Koken® モデルチェンジ情報

ホイールナット用 薄肉インパクトソケット

2011年8月出荷分から順次変更

ホイールプロテクター取外し時

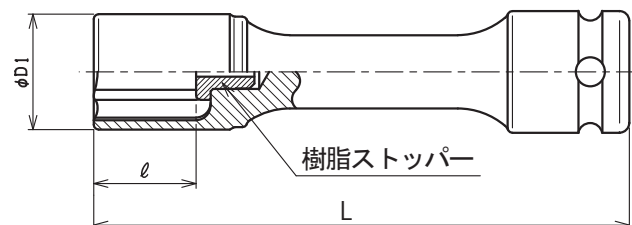
タイヤ交換の定番、薄肉インパクトソケットのモデルチェンジを行います。

追加機能1) 作業時のホイールのキズ付きを防止する樹脂製ホイールプロテクター(脱着可能)を標準装備

追加機能2) 中間軸にサイズ表示と回転の状況が分かる▲マークを印刷

現行品で好評の薄肉設定とホイールナットのキズ付きを防止する樹脂ストッパーは継承し、更に使いやすい製品へとバージョンアップします。(品番および希望小売価格の変更はございません)
